Project herinrichting Geleenbeek Oud Roosteren en Middelsgraaf **Inloopavond dinsdag 18 maart 2025**

Tijdens de avond lagen er op drie tafels de definitieve ontwerpen voor de voorgenomen aanpassing van de herinrichting Geleenbeek Oud Roosteren én de Middelsgraaf. Er zijn deze avond een aantal vragen gesteld en ook beantwoord. Middels deze vraag en antwoord geven we een beeld van de avond en delen we de vragen en antwoorden.

Afbeelding 1. Principe profiel Geleenbeek met bodemafdichting

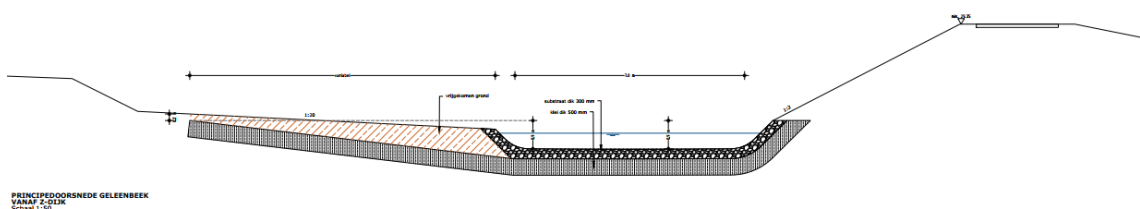
c. Zo ja, gaat hierdoor significant meer water infiltreren?

Niet significant. In het profiel van de Geleenbeek wordt een kleilaag aangebracht die tot 50% maatgevende afvoer wordt opgetrokken. Dit betekent dat per jaar circa 20 dagen het water hier bovenuit komt. Dit zijn overigens niet per definitie 20 opeenvolgende dagen, maar eerder meerdere periodes van enkele dagen. Dit is afhankelijk per afvoersituatie. Om verhoging van de grondwaterstand te krijgen is langdurige infiltratie nodig. De grondwaterstand wordt met name bepaald en beïnvloed door de Maas. Zie ook onderstaande toelichting.

Afbeelding 2. Uitsneden isophysen grondwater met toelichting

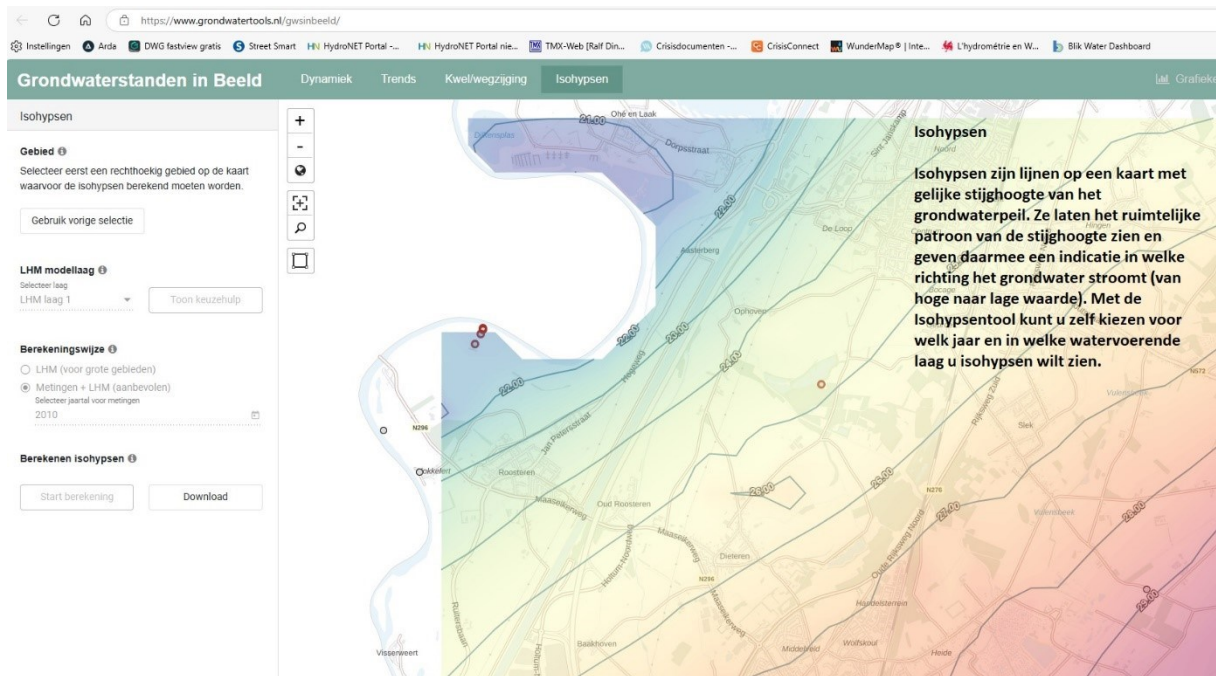
- a. Indien er significante infiltratie plaatsvindt door vergraven linker kade (punt 1) en meer inundatie (punt 2) gaat dit dan vernatting opleveren aan de rechterzijde (specifiek percelen F170 en F2241)? Met andere woorden: trekt het grondwater, via bijv. een grindpakket, onder de beek door en 'kwelt' dit grondwater dan op aan de westzijde van de Geleenbeek?**

Ten tweede en minstens zo belangrijk is het feit dat de grondwaterstroming richting het Maasdal plaats vindt. De Maas ligt ten opzichte van de Geleenbeek natuurlijk veel dieper ingesneden in het

landschap en vormt daarmee de drainage basis. Dit betekent dat de Maas als een soort magneet werkt en al het water naar zich toe trekt. Water dat op de linkeroever zal infiltreren zal dus via de aanwezige grindpakketten richting de Maas gaan stromen en niet op de rechteroever gaan uittreden. Bij hoogwater Maas, als de waterstand op de Maas fors hoger is, zie je de invloed van de Maas op dit gebied ook duidelijk terug. Door de hoge waterstanden op de Maas wordt het grondwater gestuwd wat resulteert in een stijging van de grondwaterstanden. Dit effect zal in de toekomstige situatie echter net zo groot zijn als dat nu het geval is, daar heeft dit project geen invloed op.

Ter verduidelijking is een Isohypsens-kaart toegevoegd. Deze kaart laat zien dat de grondwaterstroming richting de Maas plaats vindt. Zie ook korte toelichting op de kaart zelf.
